ARBONNE

PLAN LOCAL D'URBANISME

Dossier de modification

Modification n°1 du PLU

Création de l'ER n°22 et suppression de l'ER n°13 :

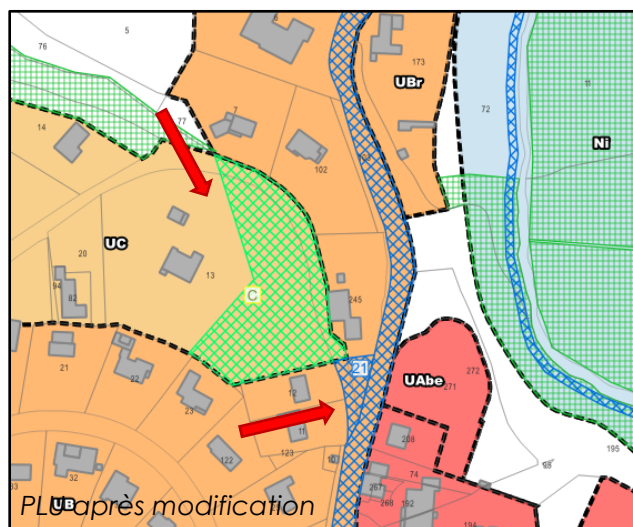
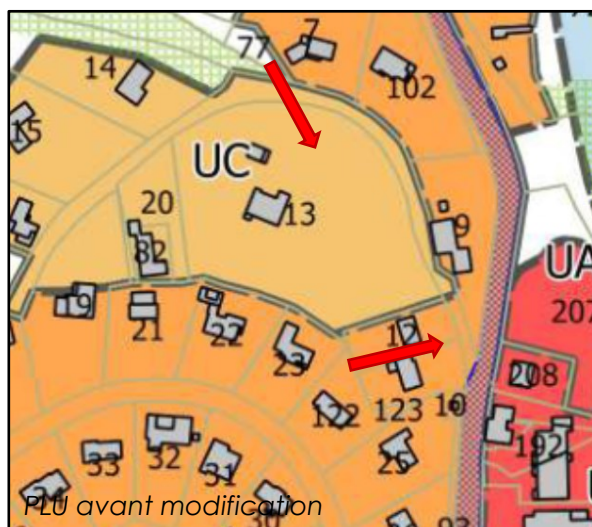
L'emplacement réservé n°13 est supprimé suite à l'enquête publique de la présente procédure de modification du PLU, celui-ci n'étant plus jugé utile.

Création des ER n°21 et C :

Création de l'ER n°23 :

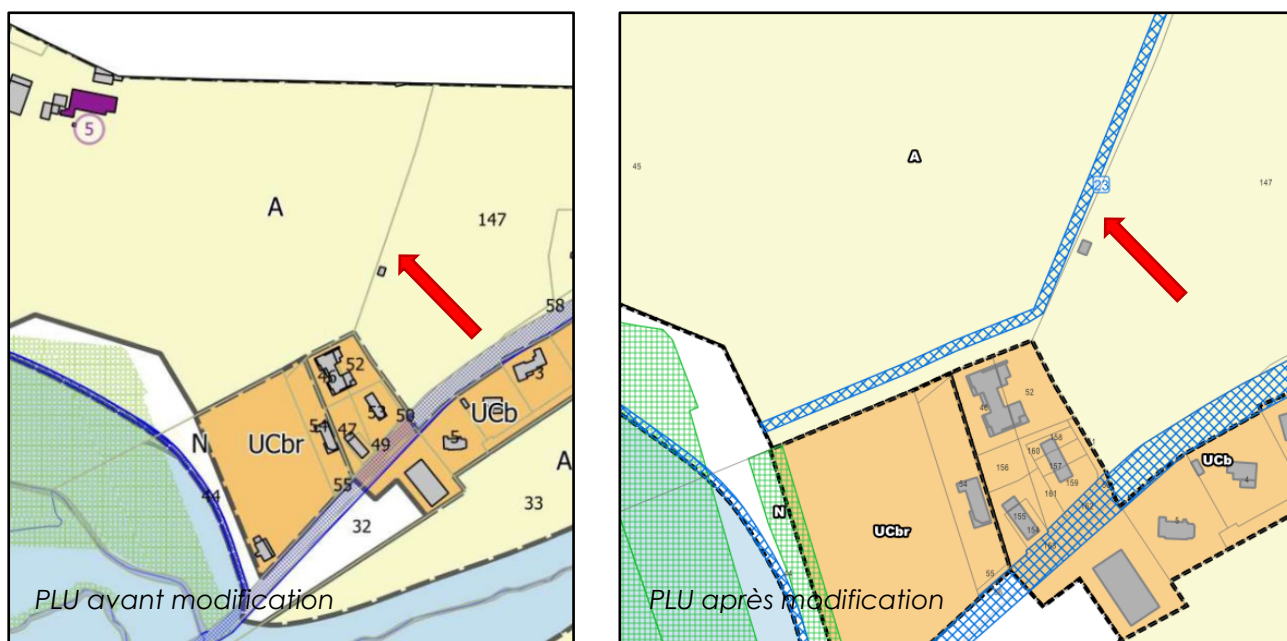
Modification de l'emplacement réservé n°23 suite à la réserve formulée par le Commissaire enquêteur

L'emprise de l'emplacement réservé n°23 est modifiée suite à l'enquête publique réalisée dans le cadre de la présente procédure d'évolution du PLU et aux conclusions et avis formulés par le Commissaire enquêteur. L'emplacement réservé est maintenu mais sa largeur fortement diminuée, passant de 8m à 5,5m, afin de considérablement réduire les potentiels impacts sur la zone agricole. Le propriétaire de cette zone agricole est l'association APAJH, porteuse du projet desservi sur la commune de Bidart.

La future voie est projetée, sur la majeure partie de son tracé (210m, soit 70%), sur un chemin agricole déjà existant. Sur le restant du tracé (147m), la future voie longe des terrains déjà urbanisés (habitations et terrain de sport). La nouvelle voie envisagée passera à proximité d'arbres fruitiers, déjà plantés, qui ne seront que très peu impactés par le réaménagement de cette voie et qui seront maintenus en majeure partie en l'état. Ainsi, ce tracé n'engendre pas de fragmentation supplémentaire des espaces agricoles, ne présente qu'un impact environnemental minime, et n'engendre presque pas de consommation d'espaces naturels ou agricoles supplémentaire, la voie passant en limite de zone cultivée.

Proposition de modification du zonage

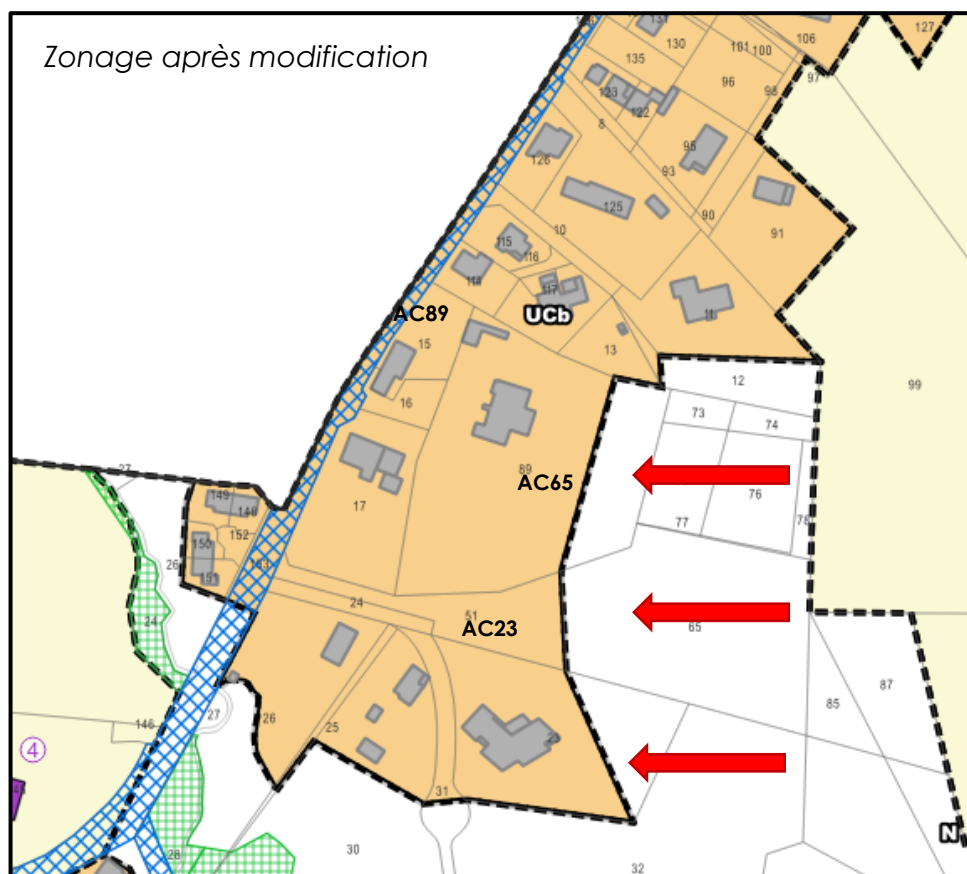
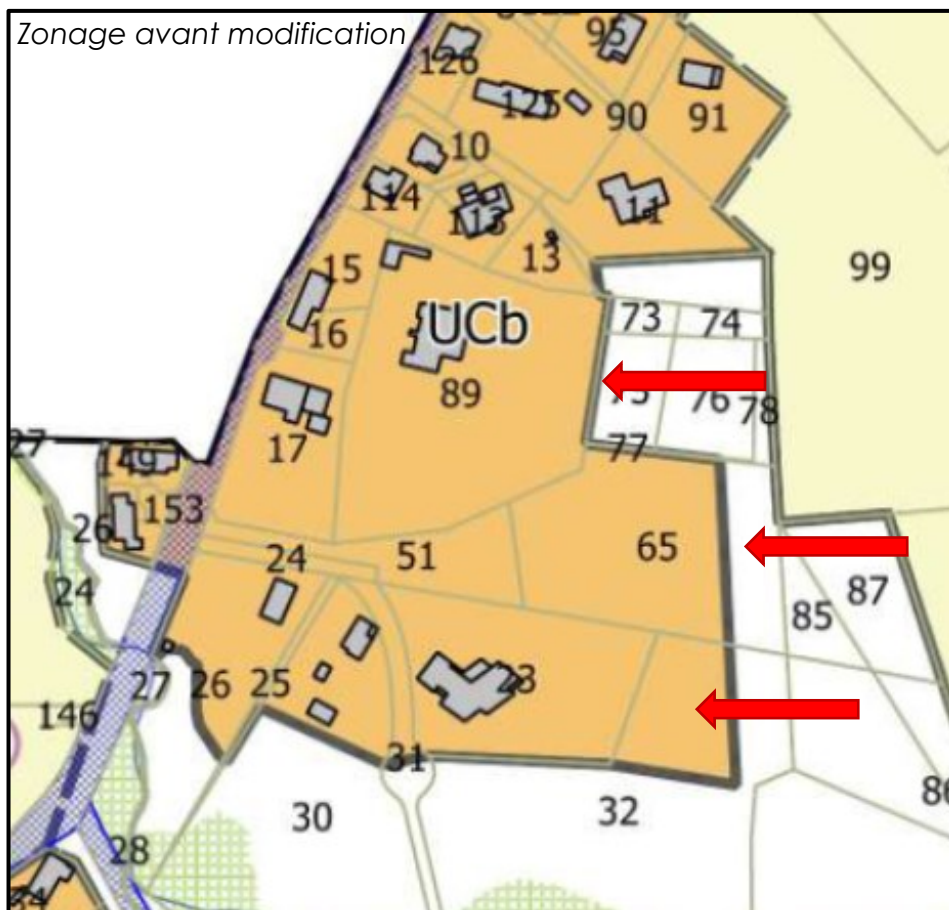
C'est ainsi un hectare qui est reclassé de UC vers N. Le règlement graphique est modifié en conséquence.

Parcelle	Superficie reclassée en zone N	Proposition de modification du zonage <i>sur fond Google Satellite</i>
AC 0032	1 984 m ²	  Partie reclassée
AC 0023	1 366 m ²	  Partie reclassée
AC 0065	4 907 m ²	  Partie reclassée
AC 0089	1 792 m ²	  Partie reclassée

Zonage PLU 2013

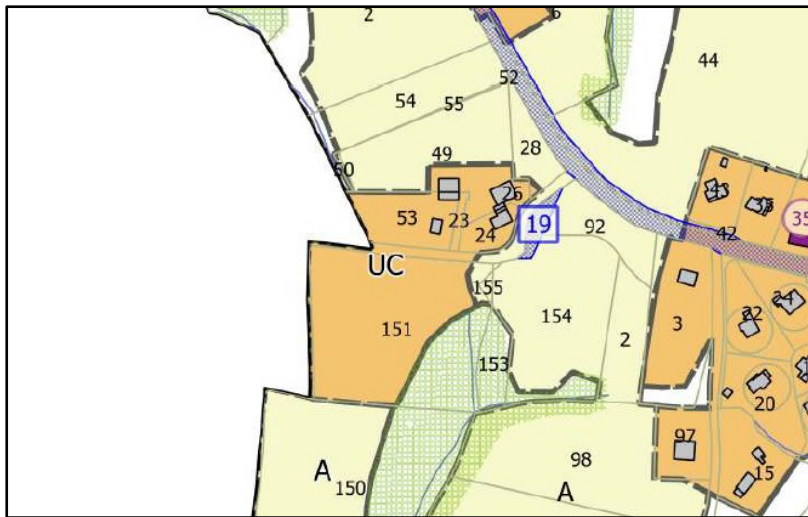
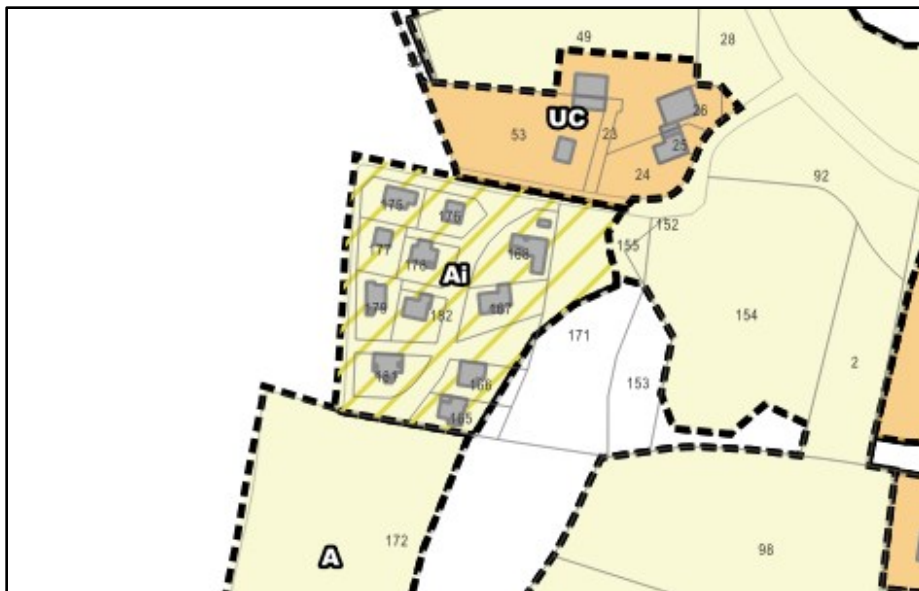
Celui-ci annule le classement de l'ex-parcelle cadastrée AX 151 en zone UC, pour le faire correspondre à celui du PLU antérieur approuvé le 25/06/2013, en tant que « le classement de la parcelle cadastrée section AX n° 151 est entaché d'une erreur manifeste d'appréciation ». L'ex-parcelle était alors en zone A dans le PLU de 2013.

Le règlement de la zone A du PLU de 2013 n'étant pas identique à celui de 2019 partiellement annulé, l'ex-parcelle AX 151 ne peut pas être zonée A. Il s'agit donc de créer un nouveau secteur Ai dans le règlement de la zone A actuellement opposable et d'intégrer le règlement de la zone A du PLU de 2013 le règlement.

Une information sur le statut de la parcelle AX 151 est ajoutée au rapport de présentation du PLU pour information du public. Les règlements graphique et écrit ainsi que les annexes concernées sont modifiés en conséquence.

Identifier un bâtiment pour le changement de destination au titre de l'article L.151-11 du Code de l'urbanisme

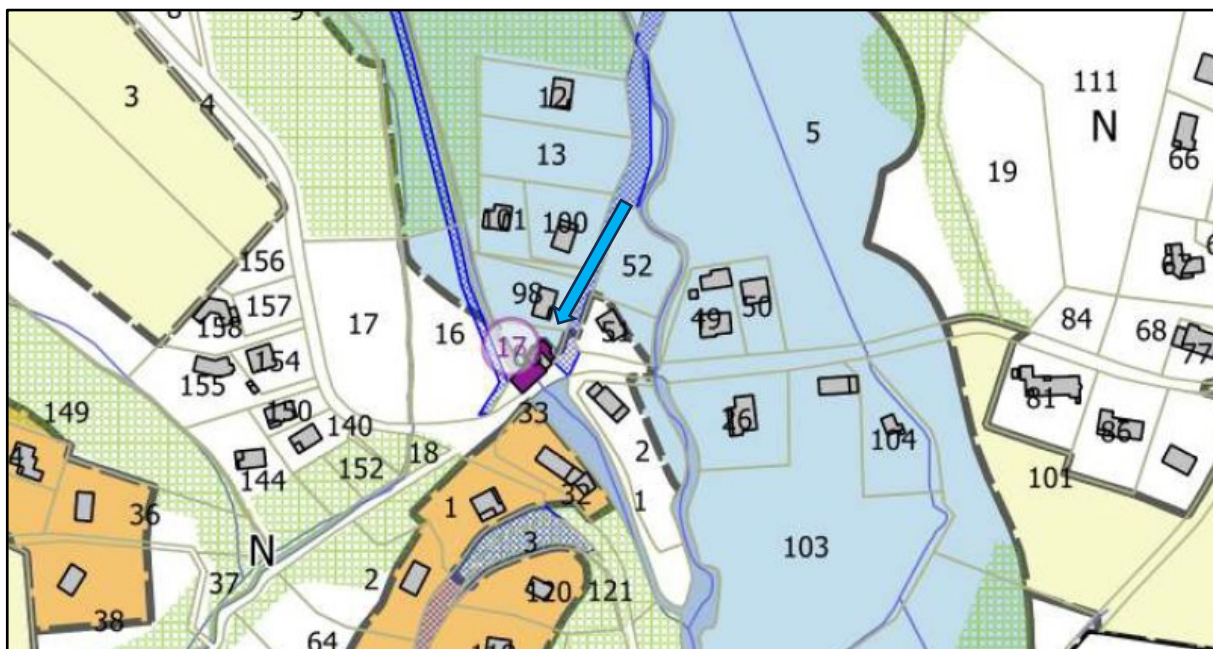
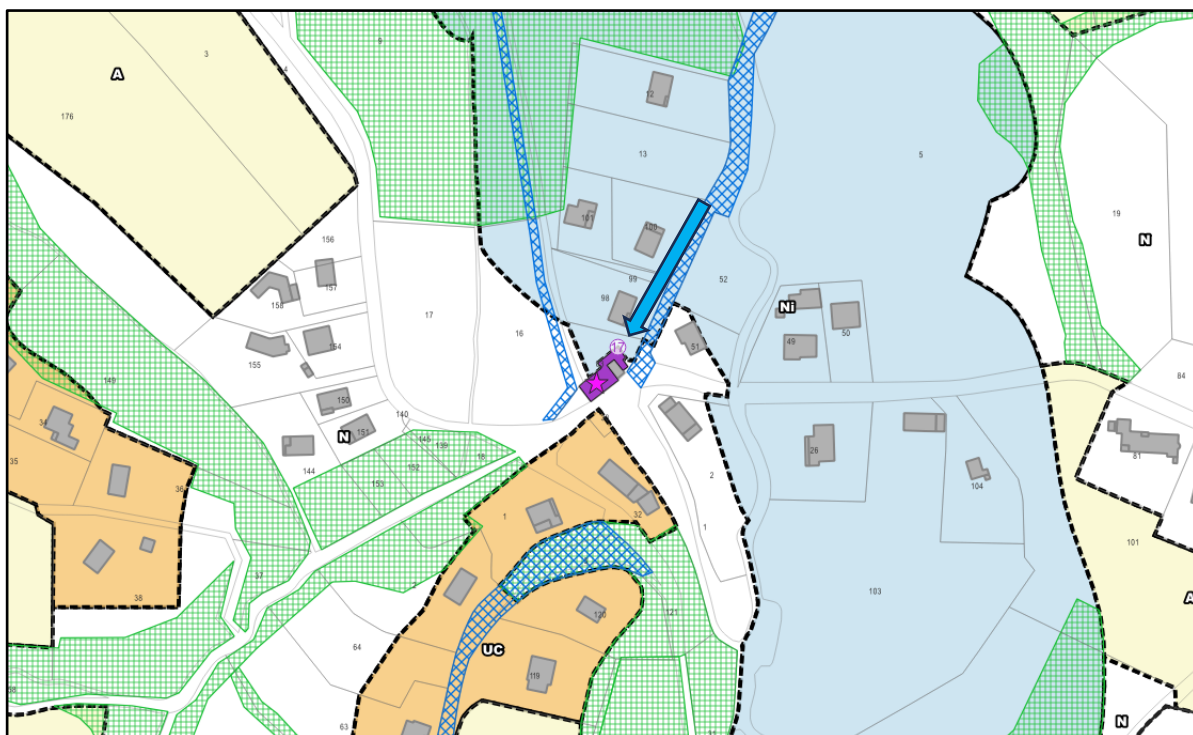
Extrait du document graphique modifié (changements à apporter sur les prescriptions surfaciques localisés par des flèches bleues)

3.3 LES MODIFICATIONS À APPORTER AUX EMPLACEMENTS RÉSERVÉS

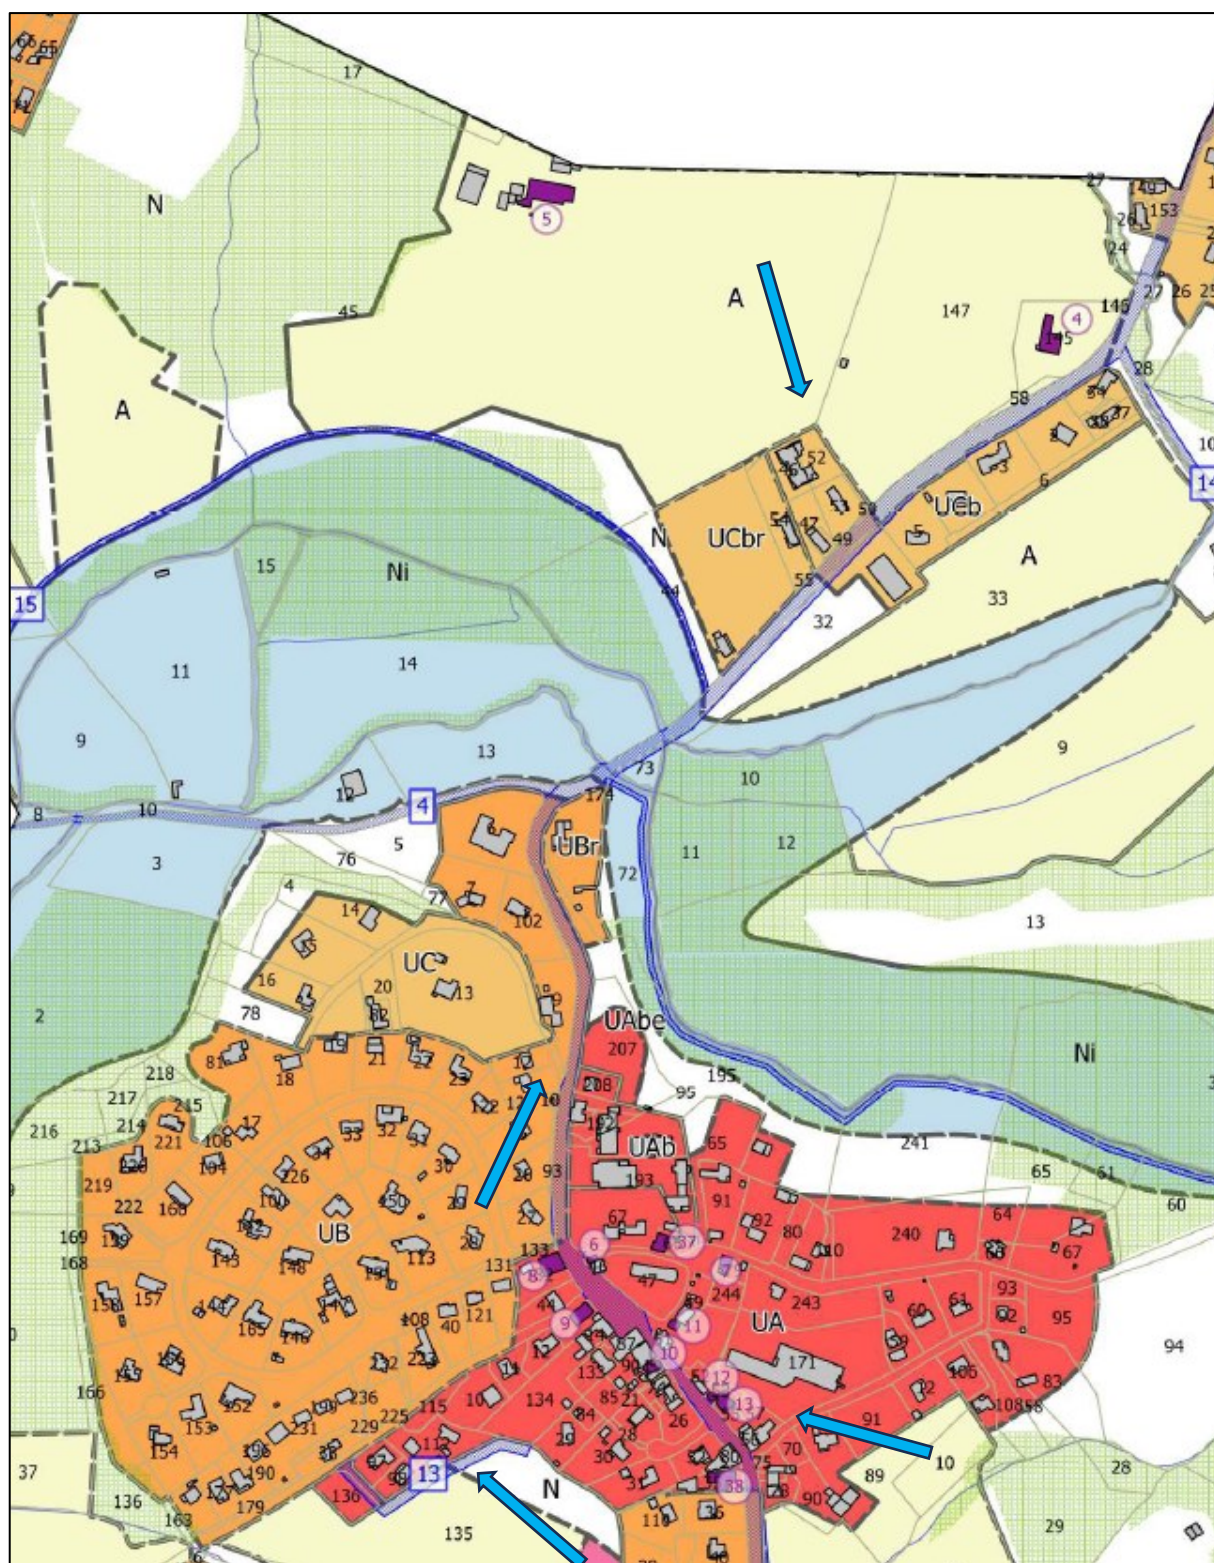
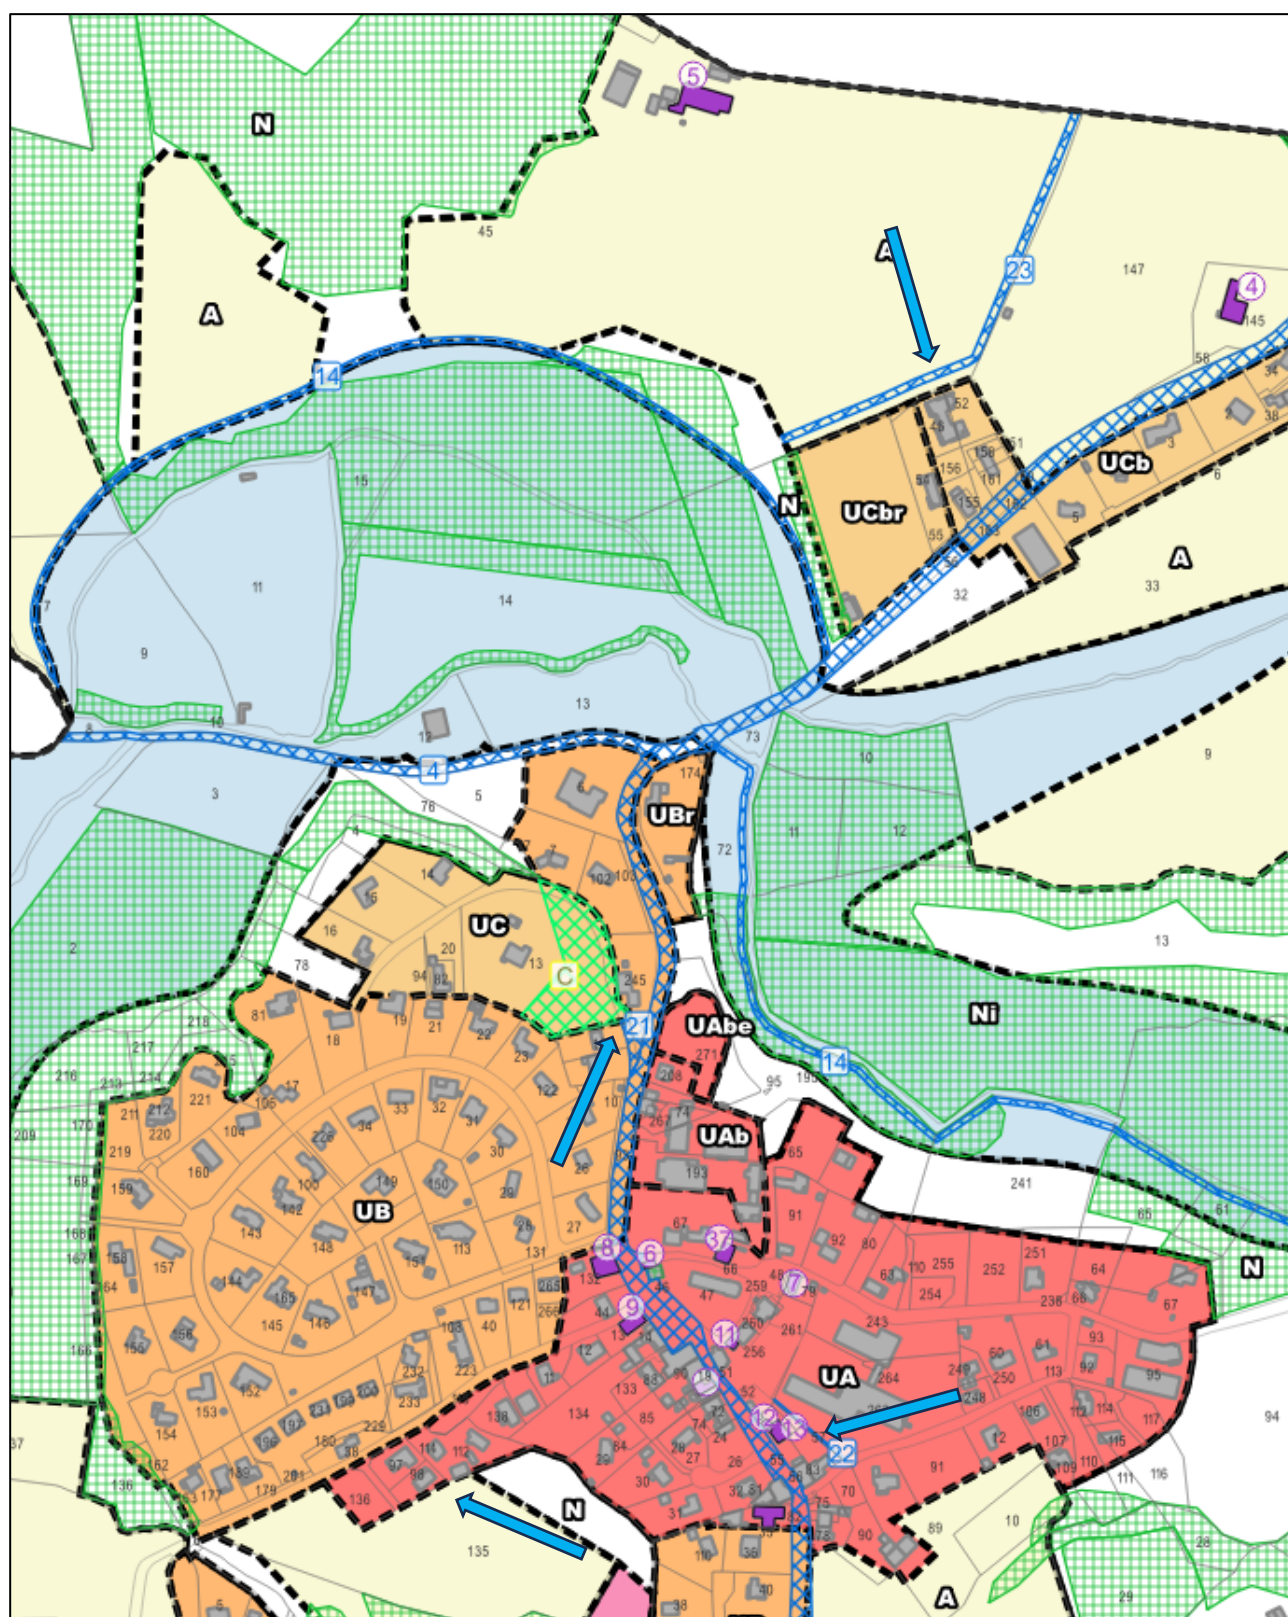
Extrait du document graphique modifié (les emplacements réservés à créés sont localisés par des flèches bleues)
